Odpowiedzi na pytania do postępowania
Dostawa 2 ambulansów sanitarnych typ „C”

A - wysokość drzwi
B - wysokość przejścia

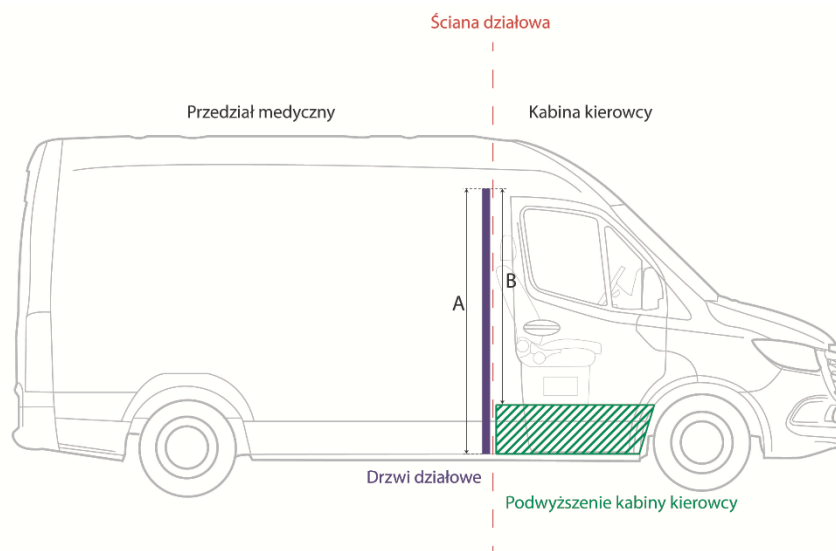
Dotyczy parametru punktowanego nr 8 (wysokość przejścia) – prosimy o potwierdzenie, że Zamawiający punktuje „wysokość przejścia pomiędzy kabiną kierowcy przedziałem pacjenta (wymiar B)” a nie „wysokość drzwi” zamontowanych w przegrodzie pomiędzy ww. przedziałami (wymiar B).

Nieuczciwi Wykonawcy tj. chcący za wszelką cenę uzyskać dodatkowe punkty za oceniany przez Zamawiającego parametr funkcjonalny mogą zaoferować ambulans z przejściem pomiędzy kabiną kierowcy a przedziałem medycznym, gdzie wysokość drzwi przesuwanych będzie większa niż rzeczywiste przejście. W związku z powyższym prosimy o jednoznaczne potwierdzenie czy Zamawiający będzie punktować wysokość „przejścia” czy też wysokość „drzwi”. Poniższy rysunek przedstawia różnicę pomiędzy wysokością przejścia w wysokością drzwi.

Odpowiedź nr 13: Chodzi o rzeczywistą wysokość otworu do przejścia, a nie wysokość drzwi. TAK – Zamawiający punktuje wysokość przejścia (otworu drzwi) a nie wysokość drzwi.
